OPINIA NR...P/09/06/25....
.....Projektowa.....

Z wyników przeprowadzonych oględzin-ekspertyzy urządzeń grzewczo -kominowych w.....SZCZECIN.....ul.....MONTE CASSINO .....nr..3.....
dotycząca mieszkania/łokalu ..9... Pan/Pani .....STBS.....
sporządzona przez posiadającego wymagane uprawnienia Mistrza Kominiarskiego Pana Piotr Kierszka w celu :

MONTE CASSINO 3/9

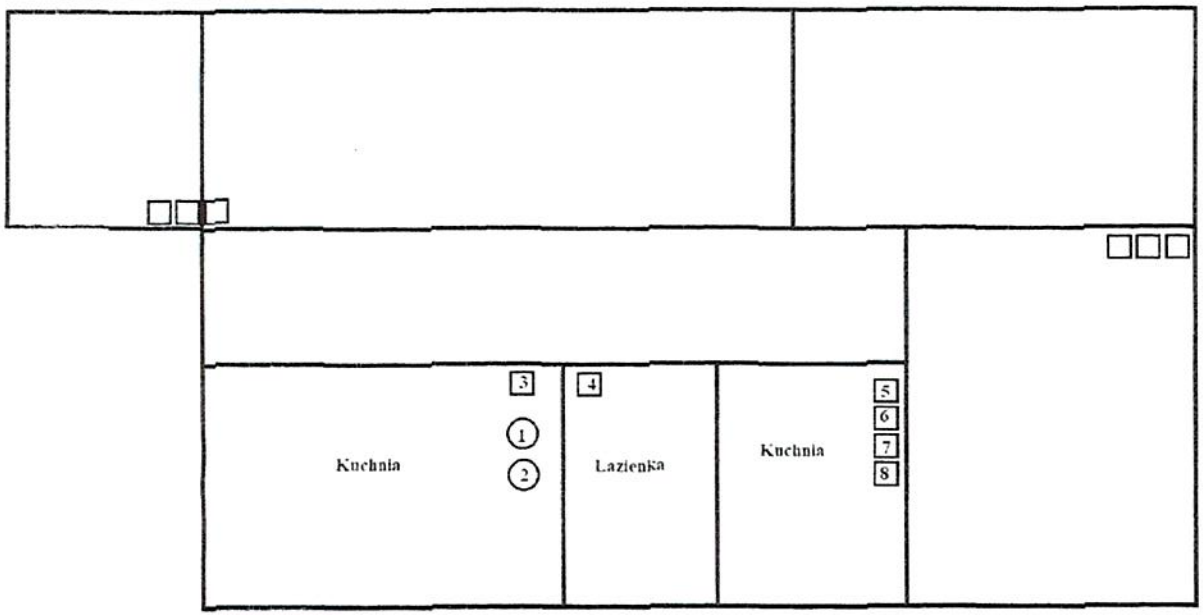
W związku z czym stwierdzono co następuje :
1. Przewód(y) Nr 1,2..(patrz szkic na odwrocie) odpowiadają* ~~nie odpowiadają~~* wymaganiom niżej wymienionych przepisów i może(mogą)* ~~nie może(nie mogą)~~* być przeznaczony(e) do podłączenia:.....
.....Nr 1 – CO GAZOWE kuchnia m9 (WYBUDOWAĆ) .....
.....
.....Nr 2 – Wentylacja kuchni m9..(WYBUDOWAĆ).....

1- Tu co gazowe (zaprojektować i wybudować)
2- Tu wentylacja pomieszczenia kotła Co gazowego(zaprojektować i wybudować
3- obecna wentylacja kuchni I (pion wspólny)
4- Obecna wentylacja łazienki (pion wspólny)
5- zajęty
6- wkład- zajęty
7- zajęty
8- Obecna wentylacja kuchni II (pion wspólny)

Brak wolnych przewodów w obrębie lokalu. Zaleca się zaprojektowanie dwóch przewodów wentylacyjnego i spalinowego a następnie budowę.
Wskazano superowane miejsce instalacji przewodów.

2. Celem osiągnięcia prawidłowego funkcjonowania należy : - zapewnić stały dopływ powietrza , wykonać łącznik o przekroju 150mm z stali ocynkowanej. ZAPROJEKTOWAĆ I WYBUDOWAĆ PRZEWODY NR 1, 2
.....
.....
